Product Change Notice (PCN)

件名: RL78/L12 LQFP44pin パッケージ製品の組立/選別拠点追加のご案内
 発行日: 2/13/2025
 出荷開始予定日: 6/18/2025

対象 PKG: 10mm×10mm 0.8mm pitch 44pin LQFP

追加拠点: Renesas Semiconductor (Beijing) Co., Ltd. (Beijing)

パッケージ外形図 (Greatek)

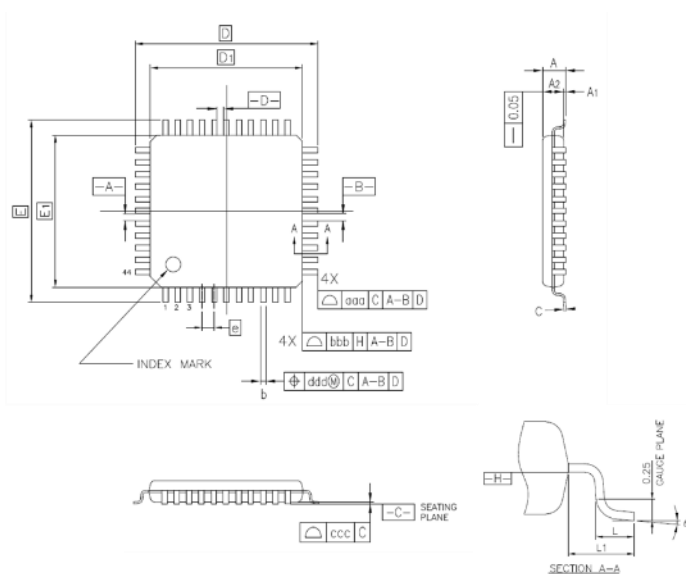
項目		追加	既存	既存	既存
組立工程拠点		Beijing	KL	Greatek	ASEKH
選別工程拠点		Beijing	KL	KYEC	Beijing or KYEC
パッケージ	外形	相違あり (パッケージ外形図、寸法比較 参照)			
リードフレーム	材質	相違なし			
	インナー形状	相違あり (パッケージ構造イメージ 参照)			
ダイマウント	材料	Ag ペースト D *	Ag ペースト A *	Ag ペースト B *	Ag ペースト C *
ワイヤ種類	材料	相違なし Cu (Pd コート)			
モールド樹脂	材料	エポキシ樹脂 D * (ハロゲンフリー)	エポキシ樹脂 A * (ハロゲンフリー)	エポキシ樹脂 B * (ハロゲンフリー)	エポキシ樹脂 C * (ハロゲンフリー)
端子めっき	材料	相違なし			
捺印		相違あり (捺印仕様、捺印写真 参照)			
梱包材	トレイ/ エンボステープ	相違なし			
保管条件	開封後	30℃/70%RH/168hr 以内		30℃/60%RH/168hr 以内 (JEDEC 準拠)

外形：詳細は「補足説明」を参照して下さい。

Reference Symbol	Dimension in Millimeters		
	Min.	Nom.	Max.
A	—	—	1.60
A ₁	0.05	—	0.15
A ₂	1.35	1.40	1.45
D	—	12.00	—
D ₁	—	10.00	—
E	—	12.00	—
E ₁	—	10.00	—
N	—	44	—
e	—	0.80	—
b	0.30	0.37	0.45
c	0.09	—	0.20
e	0°	3.5°	7°
L	0.45	0.60	0.75
L ₁	—	1.00	—
aaa	—	—	0.20
bbb	—	—	0.20
ccc	—	—	0.10
ddd	—	—	0.20
